To: 5.1.2e [5.1.2e @ gelderland.nl]
From: 5.1.2e
Sent: Thur 8/7/2025 9:56:21 AM
Subject: FW: aansluiting Vijverweg op de Ritzema Bosweg
Received: Thur 8/7/2025 9:56:22 AM

From: 5.1.2e <5.1.2e@gelderland.nl>
Sent: donderdag 7 augustus 2025 11:30
To: 5.1.2e <5.1.2e@haskoning.com>
Cc: 5.1.2e <5.1.2e@gelderland.nl>; 5.1.2e <5.1.2e@haskoning.com>; 5.1.2e <5.1.2e@gebroedersblokland.nl>; 5.1.2e <5.1.2e@desleeuwen.nl>; 5.1.2e <5.1.2e@gelderland.nl>
Subject: Re: aansluiting Vijverweg op de Ritzema Bosweg

Voor het onderzoek naar de kruispuntvorm zijn we gekomen tot een middeneilandvorm.

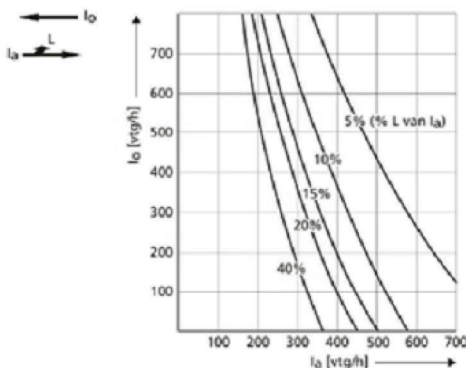
De reden voor deze voorkeur is mede gefundeerd op de CROW richtlijn ASVV2021 voor wegen binnen de bebouwde kom.

ASVV 2021 bevat een vuistregel voor de noodzaak van een linksafvak. Als het snijpunt van de intensiteiten op beide rijstrook rechts van de curve ligt, is een linksafvak nodig. Ervan uitgaande dat maximaal 5% van de rijstrookintensiteit het plangebied inrijdt, moet de intensiteit op beide rijstroken dus ongeveer > 500 mvt/uur bedragen, uitgaande van het spitsuur. Het verkeersmodel Foodvalley laat zo'n 7.000-8.000 mvt/etmaal per richting zien, wat uitkomt op > 500 mvt/uur in de spits. Een linksafvak is dus aanbevolen.

Overigens geeft het CROW de zichtafdekking niet als negatief punt bij linksafvakken, wel bij rechtsafvakken. De reden hiervoor is vermoedelijk dat oprijdend verkeer veel meer tijd heeft om rechtdoorrijdend verkeer te signaleren en desnoods ook nog op het middendeel kan wachten. Bovendien is het binnen de kom, dus zijn de snelheden laag. Het risico op afdekongevallen lijkt ons dus klein.

De Provincie Gelderland geeft de voorkeur aan **de realisatie van een linksafvak (voor verkeer vanuit het oosten)**. Daarmee wordt onzes inziens een goede doorstroming op de Ritzema Bosweg voor doorgaand verkeer en openbaar vervoer beter gewaarborgd.

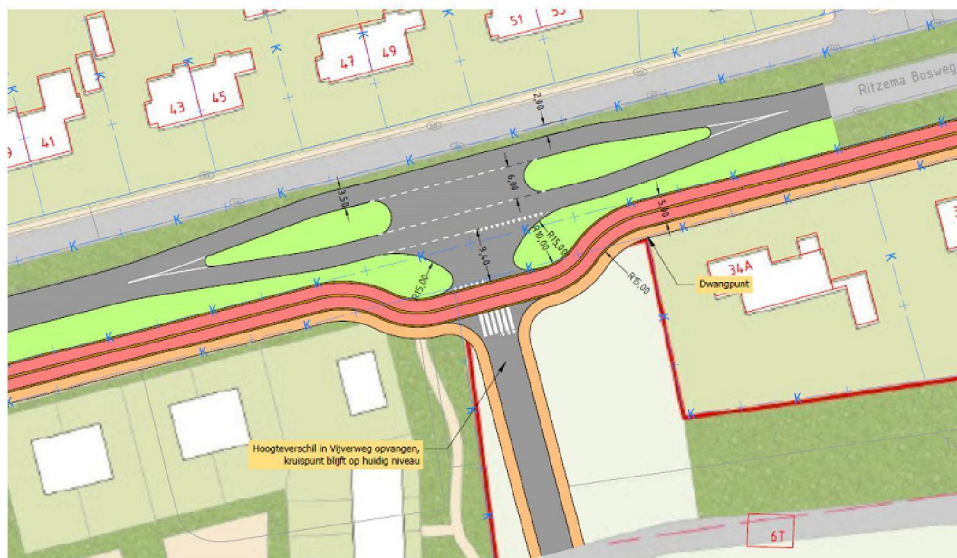
- Een extra verkeersregelinstallatie is niet passend vanwege extra verstoring in de doorstroming en het ruimtebeslag van deze oplossing.
- Een verkeerspleintje is ruimtelijk niet inpasbaar. Deze heeft wel meer capaciteit dan een middeneiland.

In de simulatie is te zien dat wanneer er bijvoorbeeld 2 voertuigen vanuit Ritzema Bosweg oost linksaf willen draaien naar de Vijverweg naar Dreijen 2 (avondspits kent de hoogste verkeersintensiteiten en verkeer rijdt dan terug naar plangebied) het 2^e voertuig de doorstroming voor het verkeer op de Ritzema Bosweg blokkeert. Dat is gezien het karakter van aankomend verkeer vanaf de VRI in peletons natuurlijk wel aannemelijk. In de praktijk zal het tweede voertuig schuin achter het eerste voertuig plaatsnemen om de doorstroming niet te frustreren. De simulatie is daarin vaak wat te streng in.

Een optie zou kunnen zijn om een heel kort linksafvak te realiseren. Bijvoorbeeld waar 2 voertuigen kunnen staan. Dan is de doorstroming gegarandeerd. Echter, dan bestaat er het risico op afdekongevallen. Verkeer vanuit Dreijen 2 dat linksafslaat de Ritzema Bosweg kan, indien er een voertuig op de linksafstrook staat, doorgaand verkeer niet goed waarnemen.

Onze conclusie is sowieso dat deze aansluiting in de praktijk niet meer dan 1500 mvt/etmaal kan verwerken. Daarna neemt het risico dat de doorstroming kortstondig in het geding kan komen en daarmee aanrijdtijden OV toe.

Dank voor je mail. Afgelopen overleg hebben 5.1.2e en ik ook aandacht gevraagd voor de opstelruimte voor auto's die vanuit het oosten linksaf willen slaan richting het plangebied. Wij vonden het niet een robuust ontwerp dat hier maar ruimte voor 1 auto was, omdat het best aannemelijk is dat er meerdere auto's tegelijkertijd willen afslaan, of combinaties van voertuigen (auto-caravan, bestelauto-aanhanger, campers etc.) die te lang zijn voor de beschikbare ruimte tussen de rijstroken en daarmee de doorstroming op de doorgaande richting belemmerd. In die situaties loopt naar verwachting de vertraging voor openbaar vervoer al snel op.

Dank voor de terugkoppeling. We gaan het schetsontwerp daarop aanpassen en de argumentatie ook opnemen in ons rapport bij deze ontsluitingsvariant.
